Technical Bulletin

TCK42CRD-06 - 2.5 YD25DDTi

Diferencias de diseño entre FAI y el Original

TB0056-ES

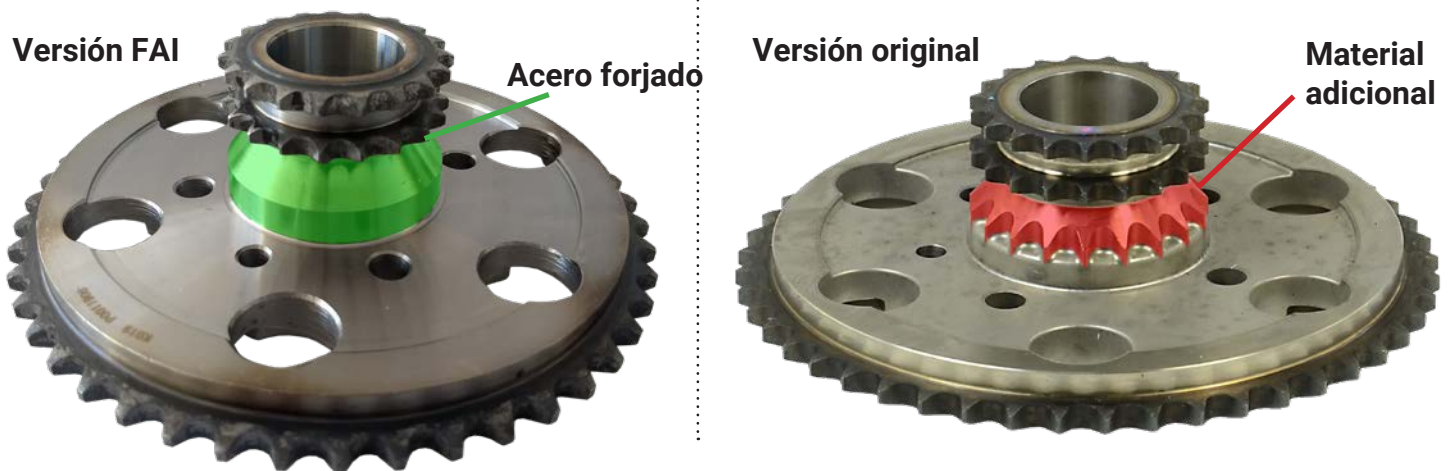
La siguiente imagen muestra el engranaje de la bomba de inyección fabricado por FAI en comparación con el diseño original del fabricante.

La rueda dentada suministrada por FAI es un reemplazo directo con la única diferencia de qué material y qué métodos de producción se utilizan durante la fabricación.

El diseño FAI está reforzado por el uso de acero forjado en lugar de metal en polvo. Debido a la resistencia adicional de la versión FAI, no se requiere la pieza de conexión entre los piñones dúplex y simplex como material adicional, como se indica a continuación.
